PROJECT	XUNKAO				
NAME	XUNKAO Main Board				
DATE	2024/4/27	Ver	V1.0	Page	3 / 8
DRAW	JBW	CHECK	<Checked By>	APV	<Approved By>
COMPANY

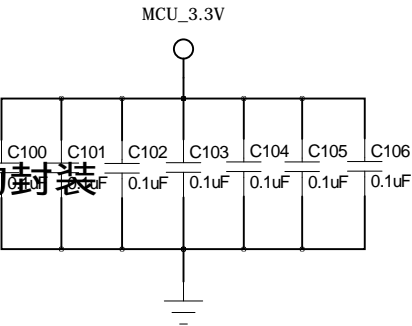
已换为W25Q256JVEIQ,256Mbit , 和DEMO保持一致
记得加入PCB封装

SDRAM已换为W9825G6KH-6
记得加入PCB封装

经过确认该SDRAM和原来的MT48LC16M16A2P可以PIN TO PIN互换，可以用原来的封装

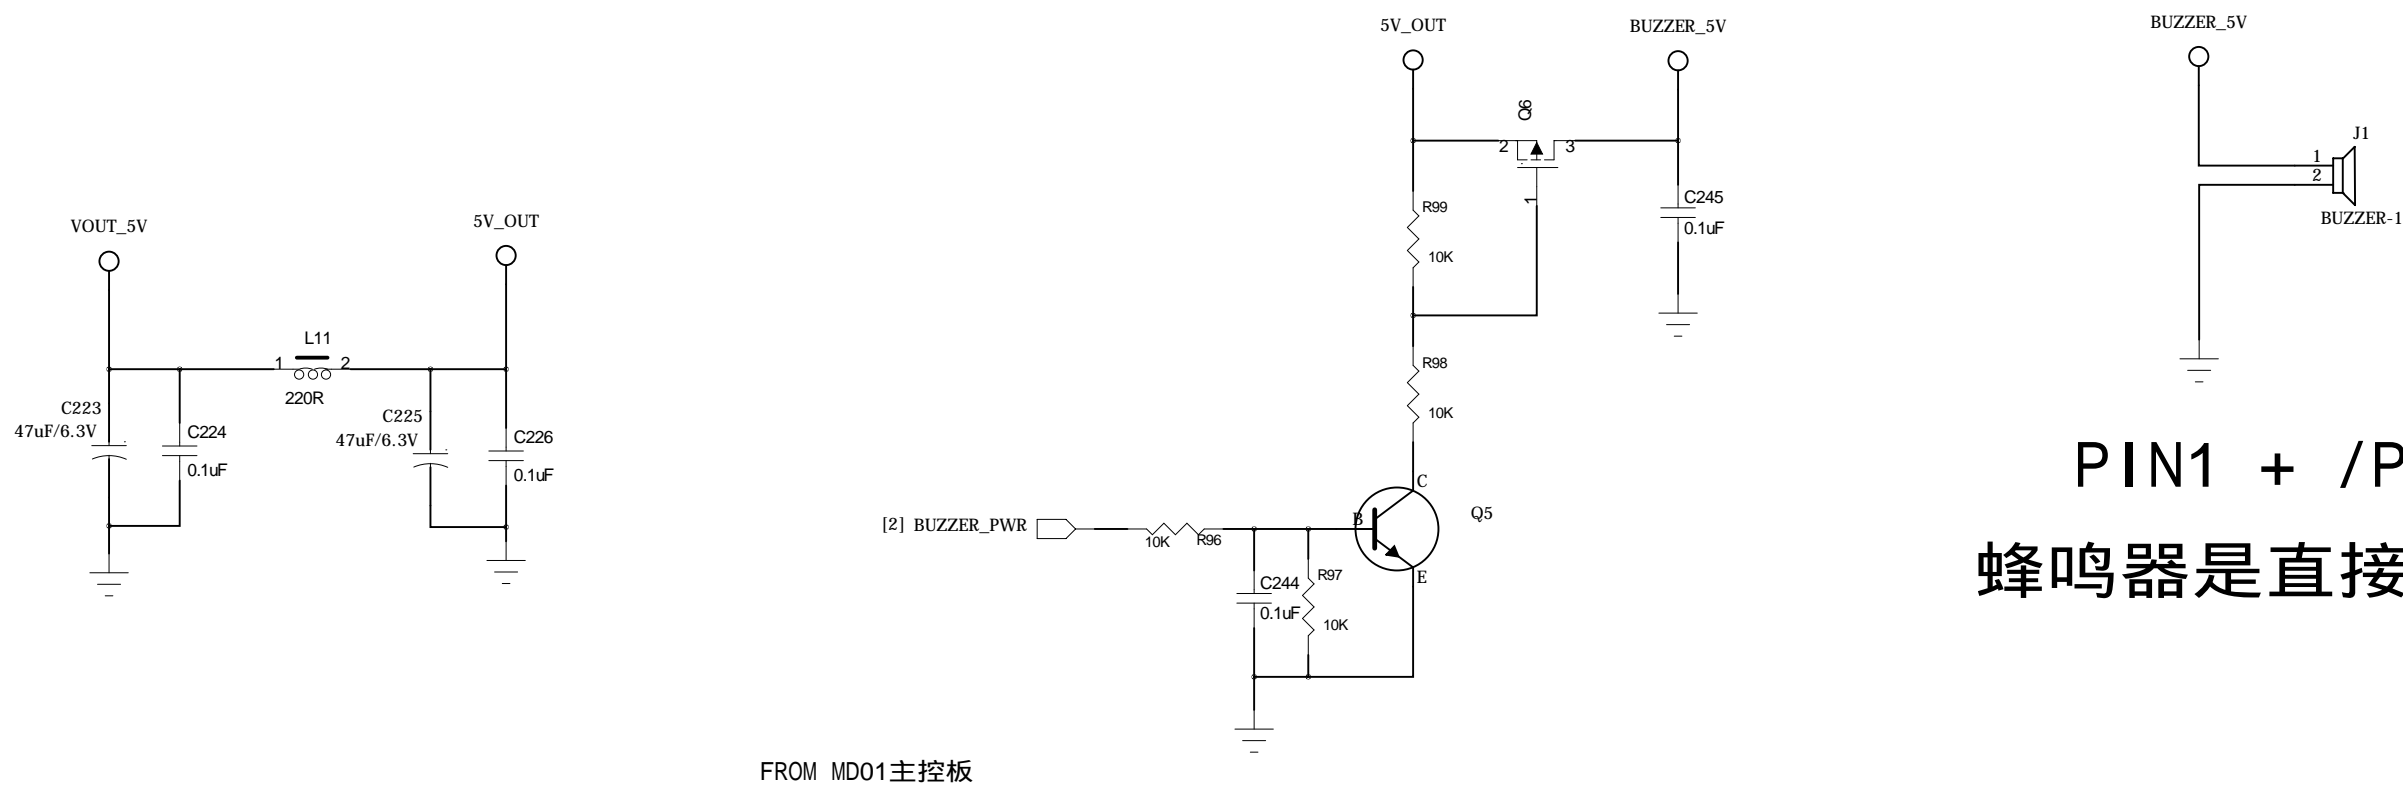
PIN1 + /PIN2 -
蜂鸣器是直接焊在板上
